別紙記載事項の変更前後比較表

注記) 変更箇所を [] で示す。なお、誤字・脱字や書式・体裁・項番号の訂正、図表追加等に伴う図表番号の振り直し及び表現の統一のための違いは省略する。

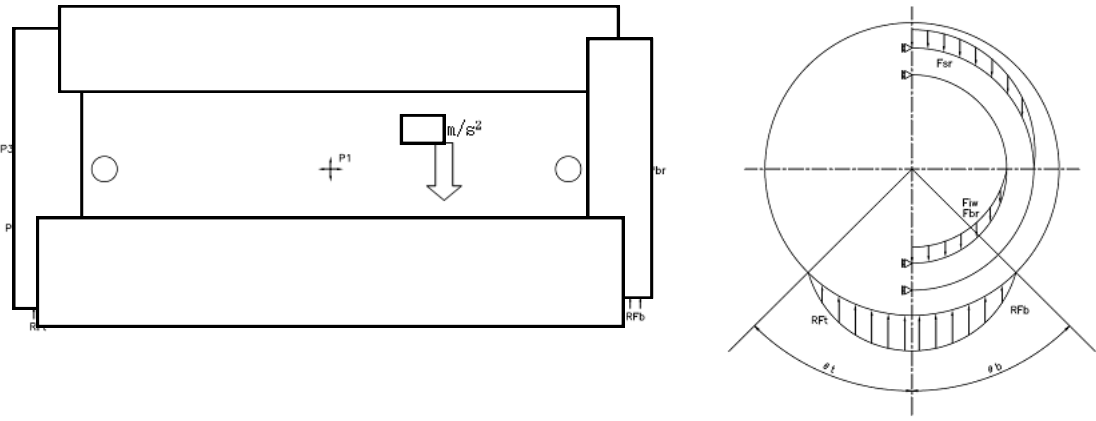
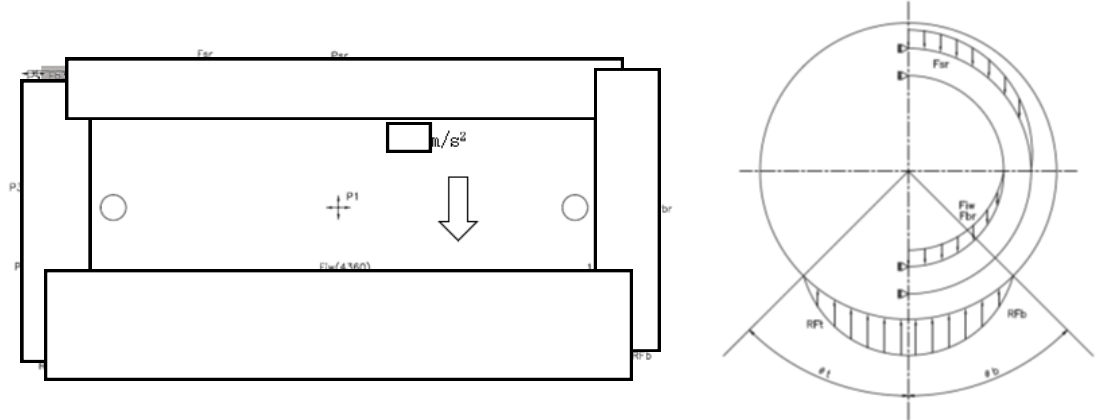
降伏応力: σ_y (MPa)	568	568	568	568																																																																																										
余裕率MS(-)	5.68	5.60	4.85	4.73																																																																																										
ローA -89	a. 解析モデル A.5.1.3と同様に、主に三次元有限要素を用いた(ロ)-第A.8図に示す三次元1/2解析モデルを用いる。	(ロ)-A-93	a. 解析モデル (ロ)章A.5.1.3と同様に、主に三次元有限要素を用いた(ロ)-第A.8図に示す三次元1/2解析モデルを用いる。	(4)-②																																																																																										
ローA -89	① 荷重条件 水平落下時に作用する荷重は次のとおりである。	(ロ)-A-93	①荷重条件 0.3m自由落下試験のうち水平落下(以下「0.3m水平落下」という。)時に作用する荷重は次のとおりである。	(4)-②																																																																																										
ローA -89	② 境界条件 上・下部の緩衝体が取付く面(反力を受ける面)の上・下それぞれ1箇所の落下方向の変位を拘束した。また、0°-180°面の対称面において、対称面直交方向の変位を拘束した。 水平落下時に作用する荷重条件及び境界条件を(ロ)-第A.21図に示す。	(ロ)-A-93	②境界条件 上・下部の緩衝体が取り付けられる面(反力を受ける面)の上・下それぞれ1箇所の落下方向の変位を拘束した。また、0°-180°面の対称面において、対称面直交方向の変位を拘束した。 0.3m水平落下時に作用する荷重条件及び境界条件を(ロ)-第A.21図に示す。	(4)-② //

変更前	<p>ページ (ロ)-A-90</p>  <p>P1: 胴内圧 (-0.101325 MPaG) Fiw: 内部の収納物等 (バスケット及び燃料集合体) の慣性力 P2: 一二次蓋間圧力 (<input type="text"/> MPaG) Ftr: 蓋部中性子遮蔽材の慣性力 P3: 二三次蓋間圧力 (<input type="text"/> MPaG) Fsr: 側部中性子遮蔽材の慣性力 Psr: 側部中性子遮蔽材の圧力 (<input type="text"/> MPaG) Fbr: 底部中性子遮蔽の慣性力 Ptr: 蓋部中性子遮蔽材の圧力 (<input type="text"/> MPaG) RFt: 上部緩衝体からの反力 Pbr: 底部中性子遮蔽材の圧力 (<input type="text"/> MPaG) RFb: 下部緩衝体からの反力</p> <p>(ロ)-第A.21図 0.3m 水平落下時の荷重条件及び境界条件</p>
変更後	<p>ページ (ロ)-A-94</p>  <p>P1: 胴内圧 (-0.101325MPaG) Fiw: 内部の収納物等(バスケット及び燃料集合体)の慣性力 Fb1: 一次蓋初期締付力 (<input type="text"/> N/本) P2: 一二次蓋間圧力 (<input type="text"/> MPaG) Ftr: 蓋部中性子遮蔽材の慣性力 Fb2: 二次蓋初期締付力 (<input type="text"/> /本) P3: 二三次蓋間圧力 (<input type="text"/> MPaG) Fsr: 側部中性子遮蔽材の慣性力 Fb3: 三次蓋初期締付力 (<input type="text"/> /本) Psr: 側部中性子遮蔽材の圧力 (<input type="text"/> MPaG) Fbr: 底部中性子遮蔽の慣性力 Ptr: 蓋部中性子遮蔽材の圧力 (<input type="text"/> MPaG) RFt: 上部緩衝体からの反力 Pbr: 底部中性子遮蔽材の圧力 (<input type="text"/> MPaG) RFb: 下部緩衝体からの反力</p> <p>(ロ)-第A.21図 0.3m 水平落下時の荷重条件及び境界条件</p>

変更内容	<p>(4)-①</p>

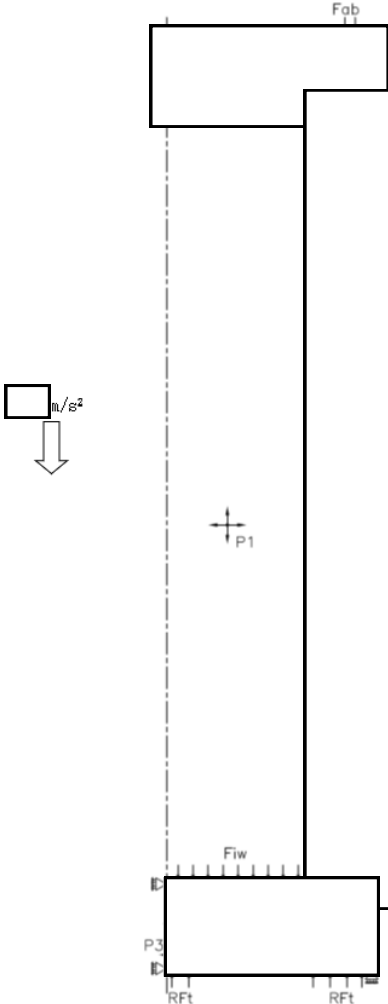
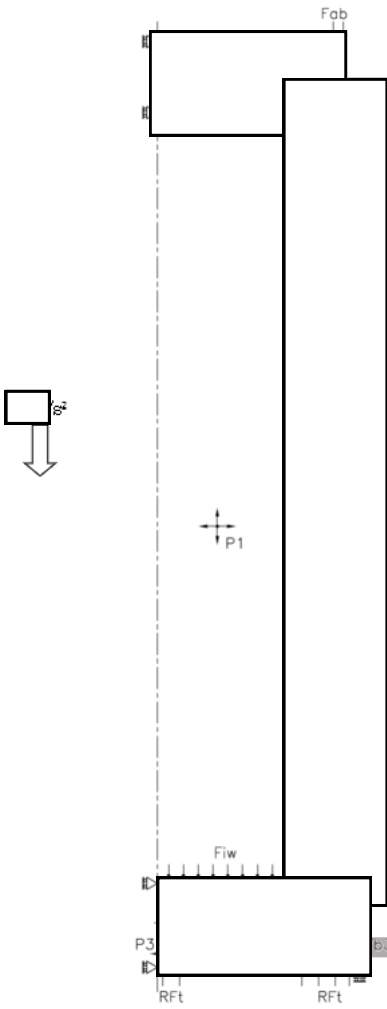
緩衝体	せん断 試験値	1.97×10 ⁸ N・mm	5.89×10 ⁴ N・mm	基準に合致																																																																																																																																																																																																																																																																																																																																																																																																																
ローA -110	<p>A.6 特別の試験条件</p> <p>本節では、本輸送物が規則及び告示に規定された特別の試験条件下において、A.1.2に示す基準を満足することを示す。</p> <p>特別の試験条件は強度試験に引きついで熱的試験が行われるとする。熱的試験に影響を及ぼす強度試験による変形は、輸送物の熱的性能に関係する緩衝体の変形である。9m落下試験と1m貫通試験の試験順序の違いによってこれらの破損または変形に有意な差は生じないので、これらに引きつづく熱的試験においては、強度試験の順序の違いは輸送物に影響を与えない。</p>	(ロ)-A-116	<p>A.6 特別の試験条件</p> <p>本節では、本核燃料輸送物が外運搬規則及び外運搬告示に規定された特別の試験条件下において、(ロ)章A.1.2に示す基準を満足することを示す。</p> <p>特別の試験条件は強度試験に引きついで熱的試験(火災試験)が行われるとする。熱的試験(火災試験)に影響を及ぼす強度試験による変形は、核燃料輸送物の熱的性能に関係する緩衝体の変形である。9m落下試験と1m貫通試験の試験順序の違いによってこれらの破損又は変形に有意な差は生じないので、これらに引き続く熱的試験(火災試験)においては、強度試験の順序の違いは核燃料輸送物に影響を与えない。</p>	(4)-② (以下同様)

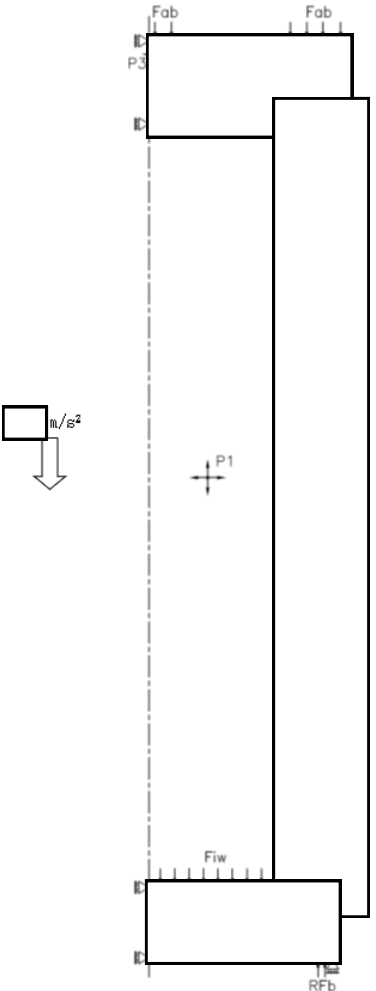
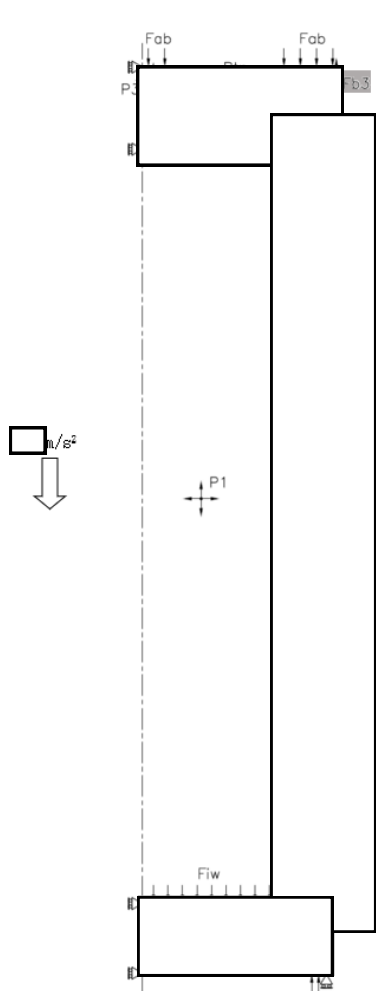
ページ	変更前	ページ	変更後	変更内容
ローA -113	 <p> P1: 胴内圧 (-0.101325 MPaG) P2: 一二次蓋間圧力 () (PaG) P3: 二三次蓋間圧力 () (PaG) Psr: 側部中性子遮蔽材の圧力 () (PaG) Ptr: 蓋部中性子遮蔽材の圧力 () (PaG) Pbr: 底部中性子遮蔽材の圧力 () (PaG) Fiw: 内部の収納物等 (バスケット及び燃料集合体) の慣性力 Fsr: 側部中性子遮蔽材の慣性力 Ptr: 蓋部中性子遮蔽材の慣性力 Fbr: 底部中性子遮蔽材の慣性力 Fab: 下部緩衝体の慣性力 Rft: 上部緩衝体からの反力 </p> <p>(ロ)-第A.27図 頭部 q_m 垂直落下時の荷重条件及び境界条件</p>	(ロ)-A-119	 <p> P1: 胴内圧 (-0.101325MPaG) P2: 一二次蓋間圧力 () (PaG) P3: 二三次蓋間圧力 () (PaG) Psr: 側部中性子遮蔽材の圧力 () (PaG) Ptr: 蓋部中性子遮蔽材の圧力 () (PaG) Pbr: 底部中性子遮蔽材の圧力 () (PaG) Fiw: 内部の収納物等 (バスケット及び燃料集合体) の慣性力 Fsr: 側部中性子遮蔽材の慣性力 Ptr: 蓋部中性子遮蔽材の慣性力 Fbr: 底部中性子遮蔽材の慣性力 Fab: 下部緩衝体の慣性力 Rft: 上部緩衝体からの反力 Fb1: 一次蓋初期締付力 () (本) Fb2: 二次蓋初期締付力 () (本) Fb3: 三次蓋初期締付力 () (本) </p> <p>(ロ)-第A.27図 頭部 q_m 垂直落下時の荷重条件及び境界条件</p>	(4)-② (以下同様)

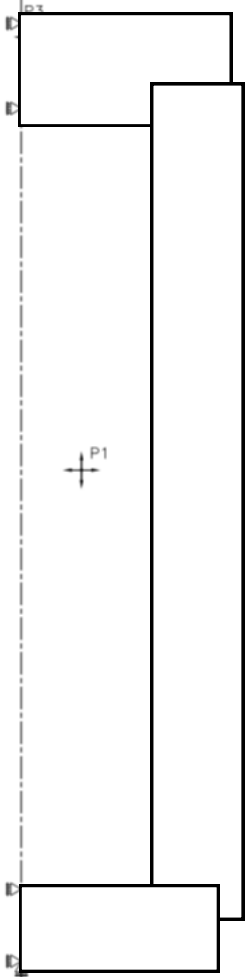
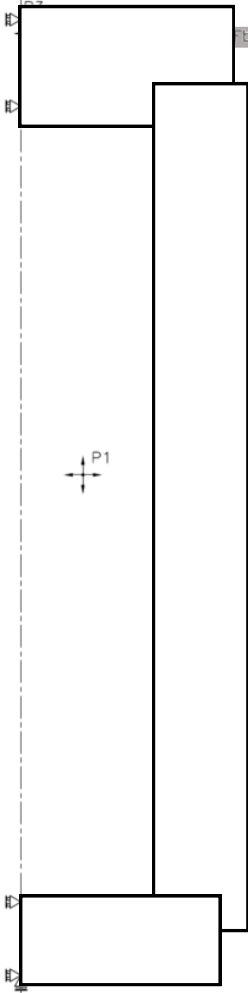
ページ	変更前	ページ	変更後	変更内容
ローA -141	 <p data-bbox="705 319 974 462"> P1: 胴内圧 () MPaG P2: 一二次蓋間圧力 () MPaG P3: 二三次蓋間圧力 () MPaG Ptr: 蓋部中性子遮蔽材の圧力 () MPaG </p> <p data-bbox="336 1228 918 1260">(ロ)-第A.32図 特別の試験条件の熱的試験における荷重条件及び境界条件</p>	(ロ)-A-148	 <p data-bbox="1624 327 1892 470"> P1: 胴内圧 () PaG P2: 一二次蓋間圧力 () MPaG P3: 二三次蓋間圧力 () MPaG Ptr: 蓋部中性子遮蔽材の圧力 () MPaG </p> <p data-bbox="1624 478 1825 646"> Fb1: 一次蓋初期締付力 () /本 Fb2: 二次蓋初期締付力 () /本 Fb3: 三次蓋初期締付力 () /本 </p> <p data-bbox="1220 1260 1892 1284">(ロ)-第A.32図 特別の試験条件の熱的試験(火災試験)における荷重条件及び境界条件</p>	(4)-① (以下同様)
